KONTROLLRAPPORT - UTREDNING AV OMRÅDESTABILITET I KVIKKLEIRESONER

Kontrollrapport 1350062998 nr. 02 rev.01 – 06.03.2026

OPPDRAGSGIVER:	Statens vegvesen
PROSJEKT NAVN/NR:	Rv706 Sivert Dahlens veg- Dorthealyst - NVE-kontroll
PLANSTATUS:	Reguleringsplan
KOMMUNE/SONE NR./NAVN:	Trondheim / [Nye soner] / Dorthealyst sør, Dorthealyst nord

KONTROLLERT FIRMA:	Multiconsult AS
OPPDRAG NR./NAVN:	10240128 / Rv. 706 - Dorthealyst. Reguleringsplan
SAKSBEHANDLER:	Emil Trones / Isolde Syversen

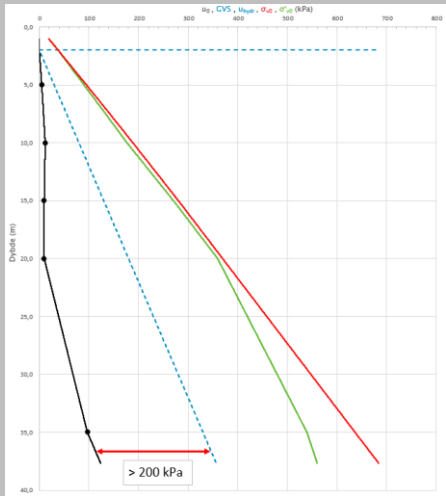
8.1	Er aktuelle skredmekanismer vurdert med hensyn på terrengforhold, sprøbruddmaterialets beliggenhet og leiras omrørte fasthet?	4.5	IG	EHUTRH 18.12.2025	<p>Ny kvikkleiresone <i>Dorthealyst sør</i>:</p> <p>Multiconsult har lagt til grunn retrogressiv skredmekanisme for den nye sonen. Rambøll er enig i vurderingen.</p> <p>Ny kvikkleiresone <i>Dorthealyst nord</i>:</p> <p>I alle profil foruten ett har Multiconsult vurdert retrogressiv skredmekanisme som aktuell. I profil 1033 er det rotasjonsskred vurdert som aktuell skredmekanisme på bakgrunn av B/D-forhold. Rambølls oppfatning av veilederen er at flakskred ikke kan utelukkes på bakgrunn av dette. Veilederen angir at flakskred kan oppstå hvor det er svake lag i grunnen som ligger parallelt med terrenget, og at løsneområdets avgrensning bør gjøres med utgangspunkt i topografi og resultater av grunnundersøkelser.</p> <p>A: Rambøll ønsker en nærmere begrunnelse for at flakskred kan utelukkes.</p>

Tilsvar prosjekterende			Isolde Syversen / Emil Trones 10.02.2026	<p>I rapporten er det utført sjekk av sammensatt skjærflater, som delvis besvarer dette punktet. Under vises også stabiliteten fra skjærflate for et typisk flakskred, iht. figur 4.9 i NVE veileder 1/2019, for profil 1033. Stabiliteten for bruddmekanismen er $F_{cu} > 2,0$, og det vurderes at et skred med denne bruddmekanismen vil være usannsynlig. Det vises videre til tolkede parametere at kvikkleirelaget ikke er svakere (i form av uomrørt skjærstyrke) enn overliggende og underliggende leire. Med den høye sikkerhetsfaktoren for bruddmekanismer som er typisk for flakskred, sammen med at kvikkleirelaget ikke har svakere skjærstyrke enn omkringliggende leire, vurderes det at flakskred ikke er relevant bruddmekanisme.</p> <p>Ovenstående blir innarbeidet i rev01 av rapporten</p>

Kontroll av revisjon nr. 1		OK	EHUTRH 06.03.2026	Rambøll er enig i den nærmere redegjørelsen for valgt skredmekanisme. Kontrollkommentaren lukkes.
	Er løсне- og utløpsområder avgrenset?	4.5/4.6	IG	EHUTRH 18.12.2025	Løsne- og utløpsområde for nye kvikkleiresoner er avgrenset med bakgrunn i kriteriet for retrogressiv skredmekanisme, foruten nordre del av faresone <i>Dorthealyst nord</i> , hvor rotasjonskred er lagt til grunn. Se også kontrollpunkt 8.1 A: Dersom flakskred kan utelukkes, synes løснеområdet riktig definert per profil. Imidlertid ønsker gjerne en vurdering av om den retrogressive skredmekanismen i profil 977 kan gi en sideveis utbredelse.
